※起動時波形（負荷の接続はなし）

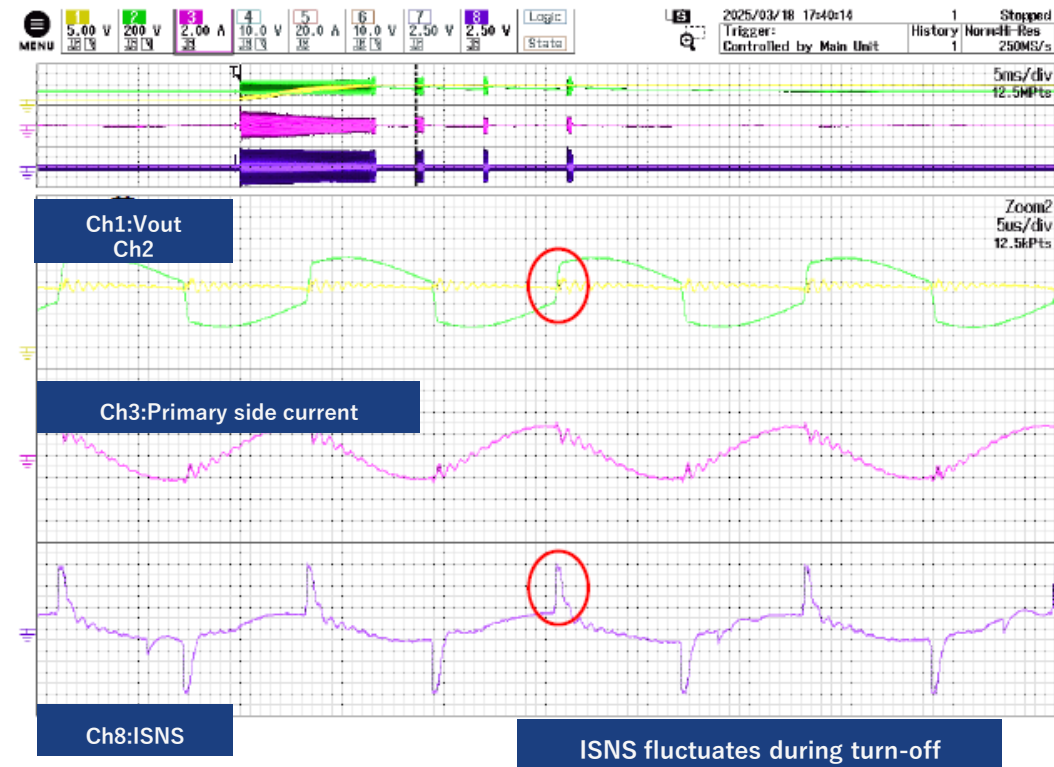
ISNS端子の定格を超えており、またOCPにより停止しています。
電流検出の回路として定数設定等が間違っているのでしょうか？
もしくはISNS端子の変動を抑える方法などあれば教示頂けないでしょうか？
